Административный комитет Конвенции МДП 1975 года

Концептуальные, функциональные и технические спецификации eTIR: версия 4.4

Конкретные предложения по поправкам

Записка секретариата

Рис. 1
 Нынешняя диаграмма классов для таможенного управления данными о гарантиях

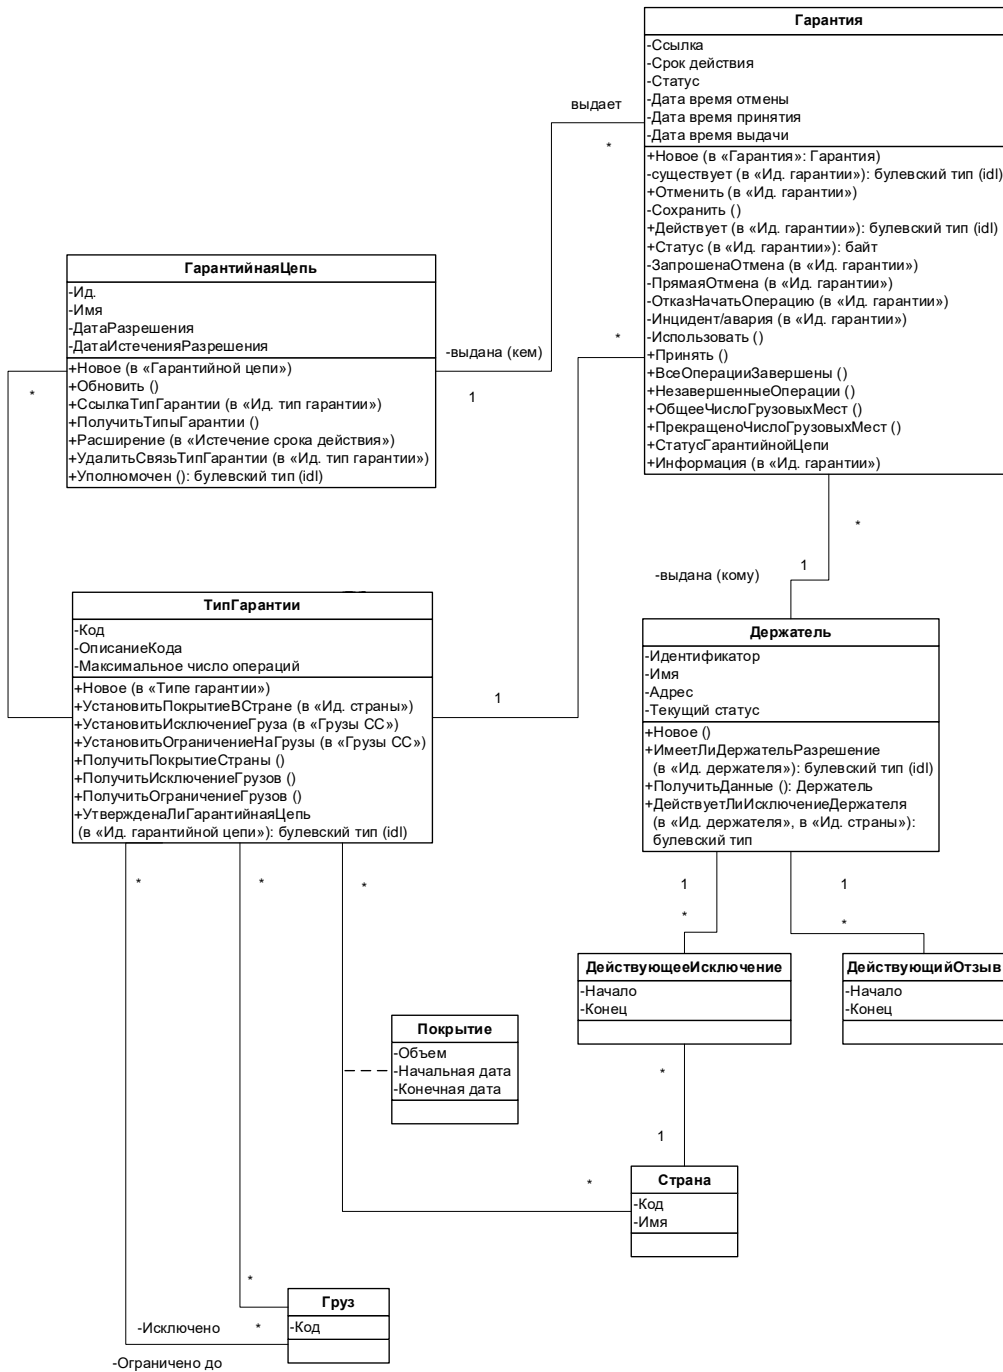
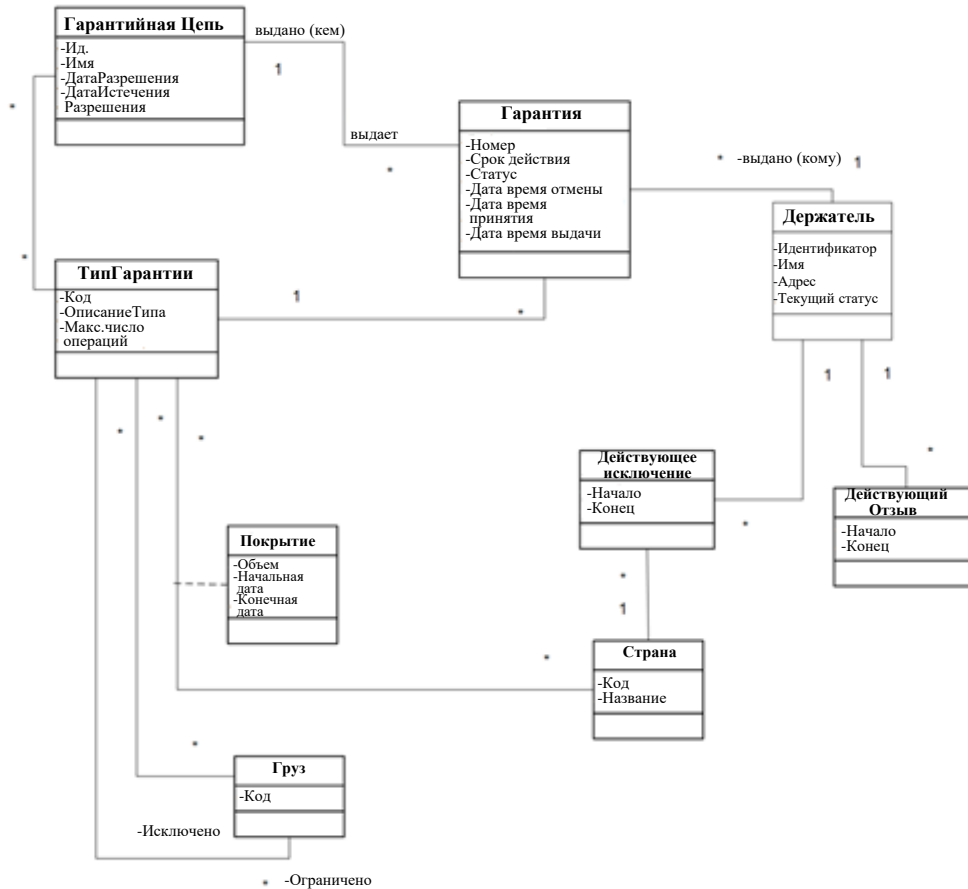
23. Диаграммы классов UML, используемые в версии 4.3 функциональных спецификаций eTIR, отражают не только классы, их взаимосвязи и атрибуты, но и набор методов, призванных облегчить разработку международной системы eTIR. Эти методы едва ли имеют какую-либо практическую ценность для стран, которые хотят изменить свои таможенные системы для внедрения процедуры eTIR. На рис. I и II ниже показана разница между нынешней и упрощенной версиями диаграммы классов для таможенного управления данными о гарантиях (рис. 1.19 функциональных спецификаций eTIR).

24. На своей третьей сессии ТОО решил упростить диаграммы классов.

Рис. III
 Диаграмма видов деятельности UML для процедуры начала операции МДП

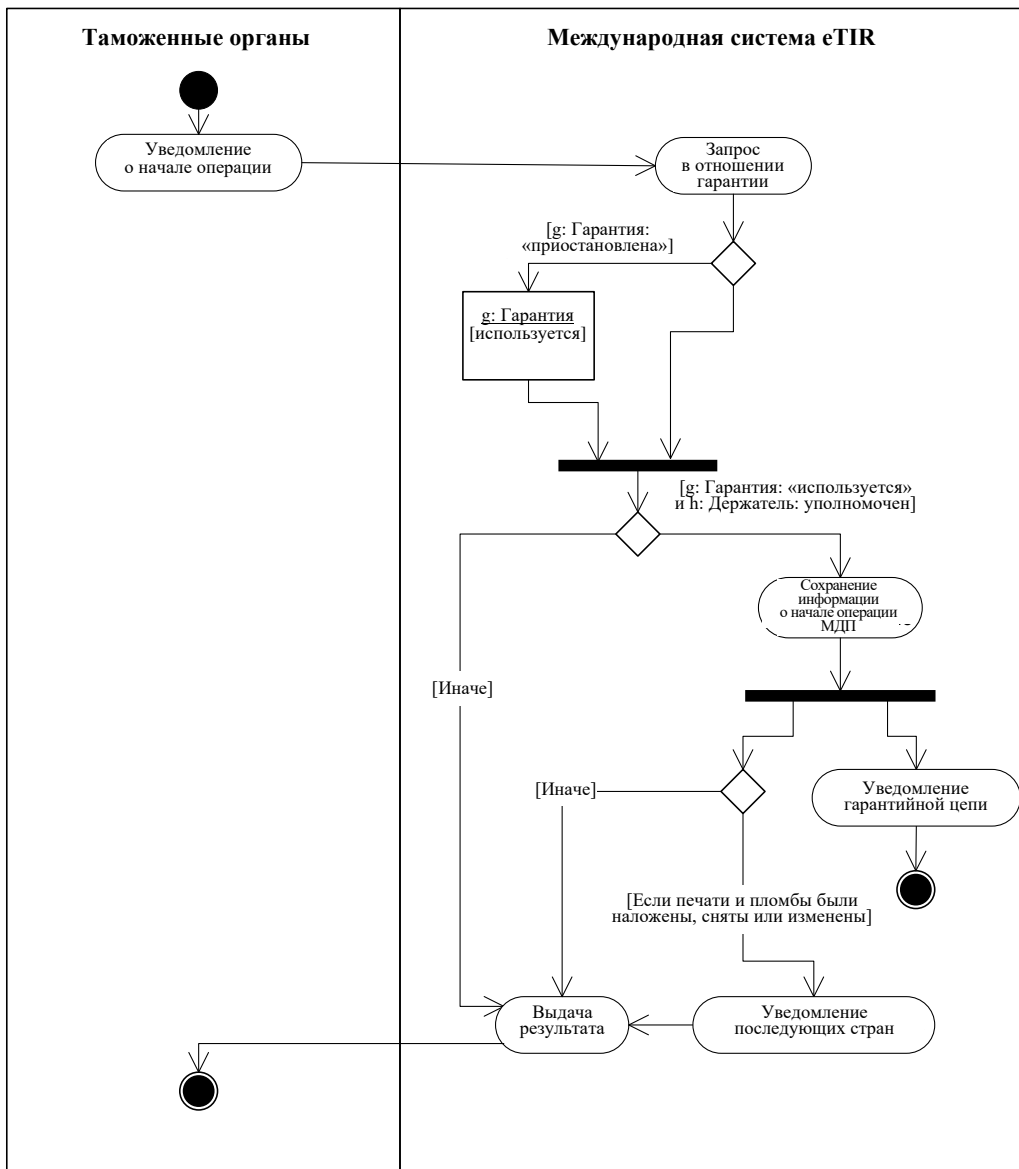
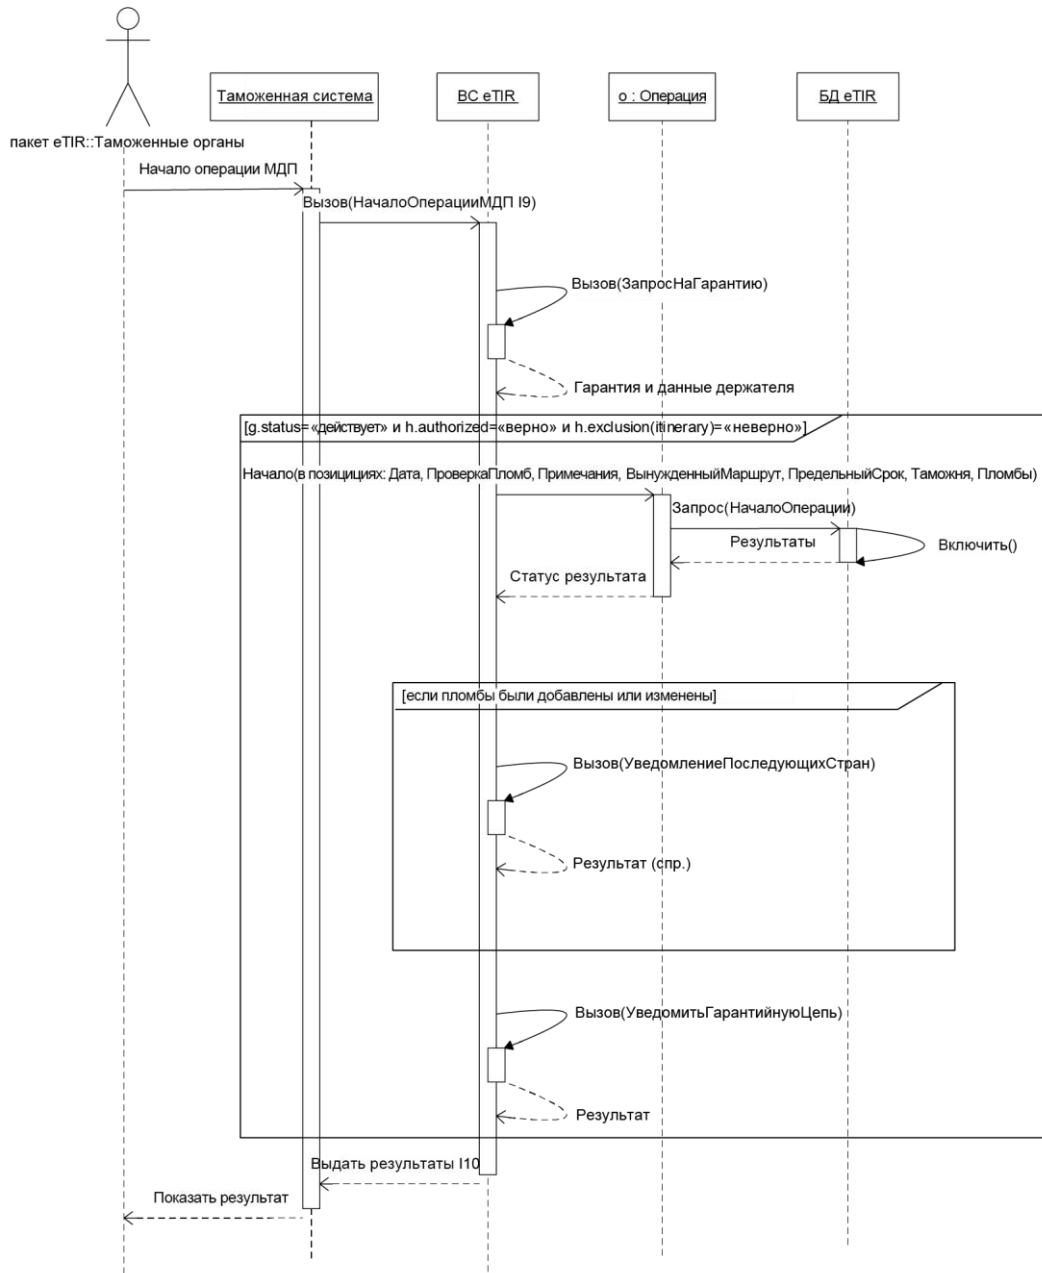
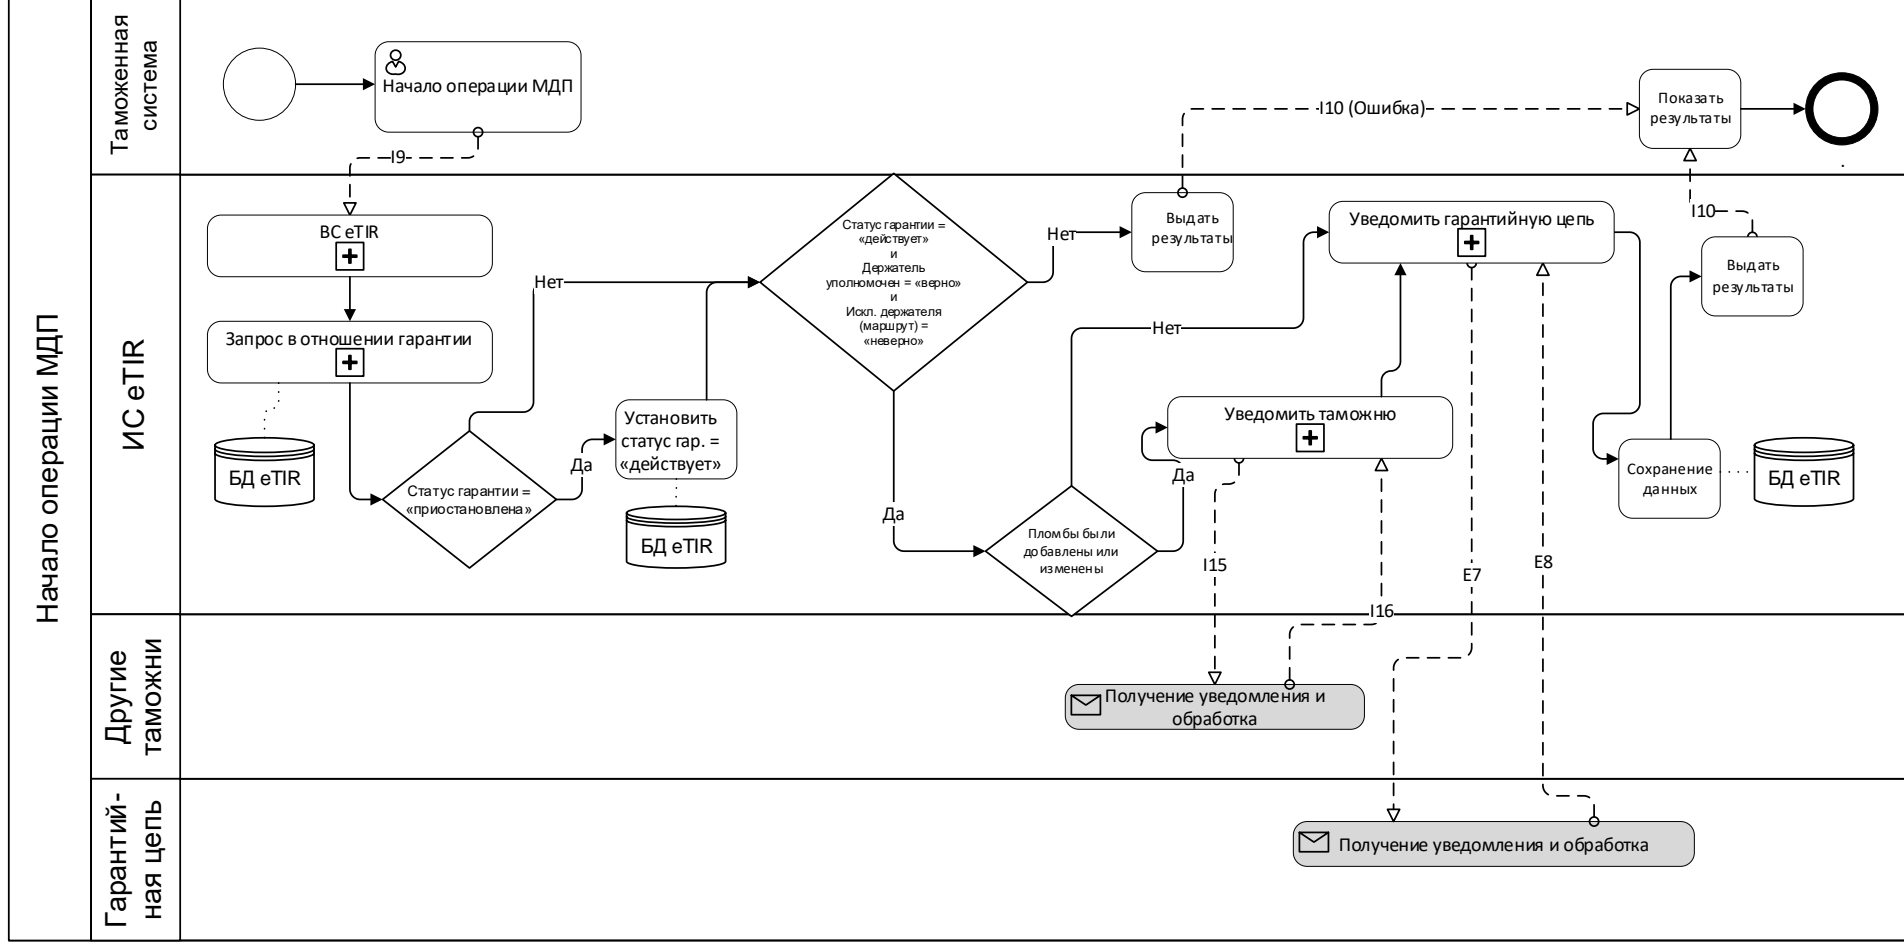
25. В рамках версии 4.3 спецификаций eTIR в соответствии с унифицированной методологией моделирования (UML), изначально выбранной для проекта eTIR, моделирование процессов осуществляется с помощью диаграмм видов деятельности и последовательностей UML. В последние годы как в сфере предпринимательства, так и в секторе информационно-коммуникационных технологий (ИКТ) большую популярность приобрел метод моделирования и нотации бизнес-процессов (BPMN), которые более понятны как для неспециалистов, так и для экспертов. В этой связи ТОО, возможно, пожелает рассмотреть вопрос о замене диаграмм видов деятельности и последовательностей, используемых в версии 4.3, схемами BPMN в рамках версии 4.4 спецификаций eTIR. На рис. III, IV и V ниже представлены диаграмма видов деятельности UML (рис. 12 концепции eTIR), диаграмма последовательностей UML (рис. 1.9 функциональных спецификаций eTIR) и диаграмма бизнес-процессов для процедуры начала операции МДП.

26. На своей третьей сессии ТОО принял решение заменить в концепциях и функциональных спецификациях нынешние диаграммы (построенные на основе универсального языка моделирования (UML)) новыми предложенными диаграммами (построенными с использованием системы нотации и моделирования бизнес-процессов (BPMN)) в соответствии с образцами, приведенными выше.
